FAG Service-Info

Montage-instructie

Gewijzigde aanloopschijf bij wielnaven voor BPW-assen

Asfabrikant: BPW

Afbeelding 1: Asmoer met kleine (links) en grote (rechts) kraag

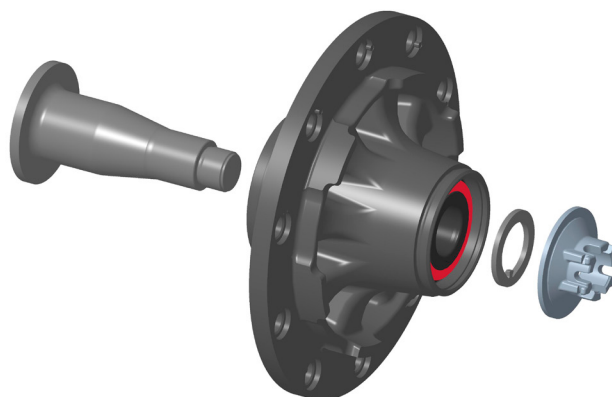
Bij wielnaven van BPW-assen kunnen asmoeren met kleine en grote kraag (afbeelding 1) ingebouwd zijn. Asmoeren met grote kraag zijn altijd met een aanloopschijf gemonteerd.

Afbeelding 2: Wielnaaf met gewijzigde aanloopschijf en asmoer met grote kraag

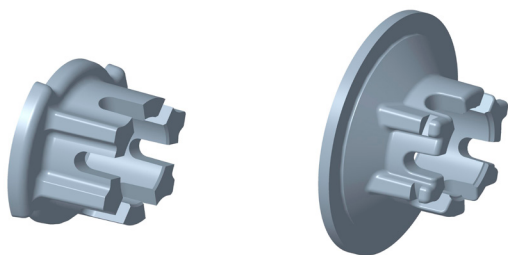
Bij het inbouwen van de hierboven vermelde wielnaven met FAG SmartSet mag de in de fabriek gemonteerde aanloopschijf **niet meer worden ingebouwd!** In de plaats daarvan moet de meegeleverde aanloopschijf uit de verpakking inhoud van de wielnaaf (afbeelding 2) worden gebruikt.

Wegens de afwijkende opbouw van het wiellager volstaat de dikte van de originele aanloopschijf niet om de vereiste afstand tussen de kraag van de asmoer en het wiellager te verzekeren. Tijdens het bedrijf zou daardoor de afdichting beschadigd raken en het wiellager vroegtijdig uitvallen. De meegeleverde aanloopschijf is dikker uitgevoerd en verzekert een voldoende afstand.
